## **Parc éolien de l'Argonne Meusienne**

Commune de Clermont-en-Argonne (55)

Dossier de Demande d'Autorisation Environnementale

# **Mémoire en réponse à l'avis de l'Autorité Environnementale**

Figure 1 : Carte des communes favorables pour le développement de l'énergie éolienne (SRE Lorraine)

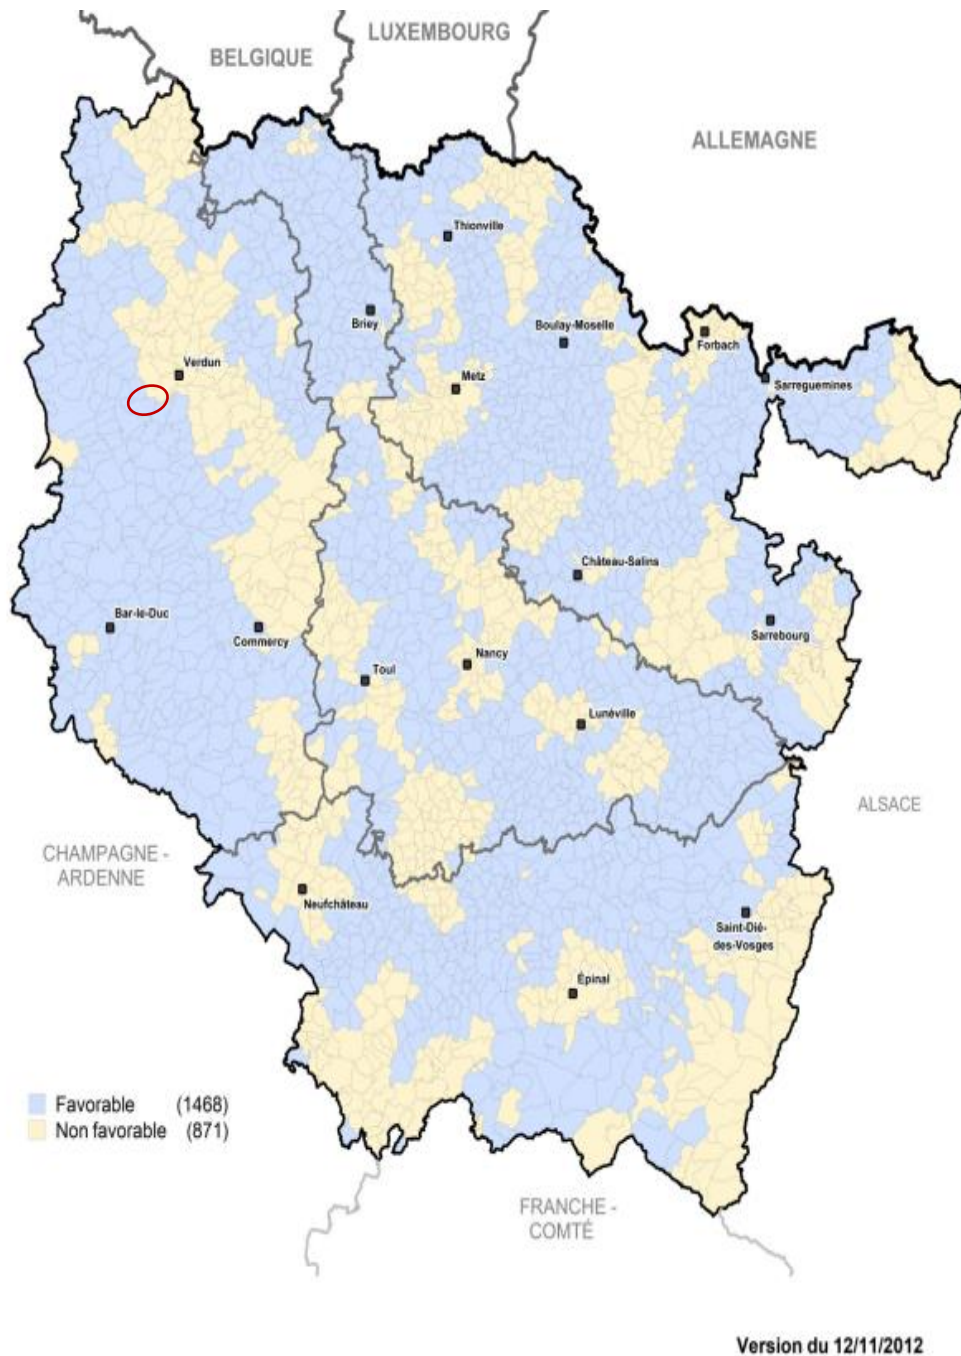
*Remarque de l'avis détaillé : « L'Ae recommande de présenter une étude de solutions alternatives de choix de localisation de site au sens de l'article R.122-5-II-7° du code de l'environnement et des alternatives technologiques pour le choix des aérogénérateurs. » (page 7 de l'avis du CGEDD)*

**Après étude du SRE de l'ancienne région Lorraine, il a été choisi d'implanter un projet sur la commune de Clermont-En-Argonne, située en zone favorable.**

Figure 3 : Impacts environnementaux de l'éolien français, ADEME

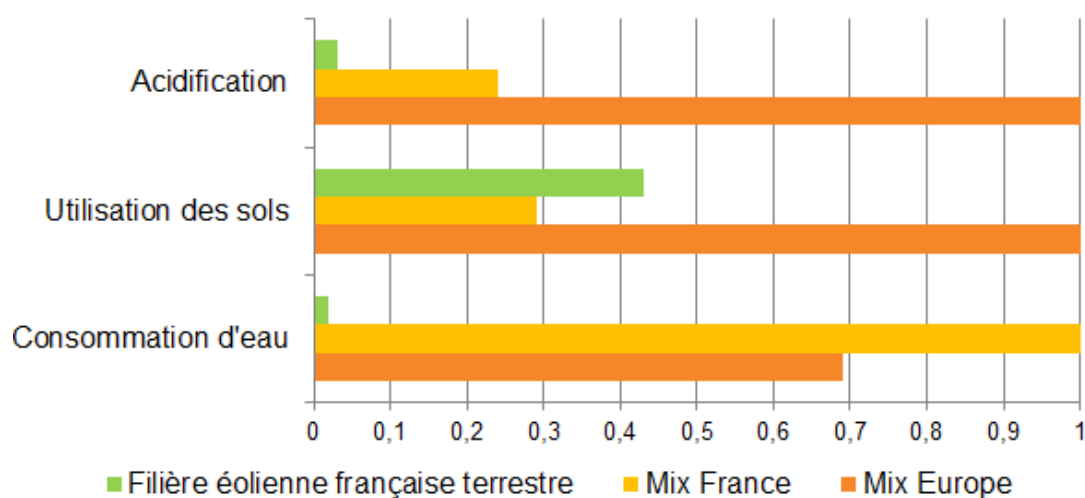
Remarque de l'avis détaillé : « L'Ae recommande au pétitionnaire de compléter son dossier avec :

- Un bilan des émissions de GES qui s'appuie sur une analyse du cycle de vie de ses composants (les calculs devront s'intéresser aux émissions en amont et en aval de l'exploitation du parc). Ainsi, les émissions résultantes de la fabrication des éoliennes (notamment l'extraction des matières premières nécessaires, de l'acquisition et du traitement des ressources), de leur transport et de leur construction sur site, de l'exploitation du parc et son démantèlement final sont également à considérer.
  - une meilleure analyse et présentation des autres impacts positifs de son projet sur l'environnement. (page 10 de l'avis du CGEDD)
-

- **Impacts sur les sols et l'eau** : l'analyse du cycle de vie de la filière éolienne française a mis en évidence un moindre impact sur l'acidification des sols et des eaux en comparaison du mix électrique. La production éolienne apparaît également bien plus économe en eau en comparaison du mix énergétique (cf. figure ci-dessous). En termes d'utilisation des sols, par manque de données l'impact est majoré en supposant que le sol ne retrouvera pas ses fonctions avant 40 ans et en assimilant les chemins d'accès à des routes.
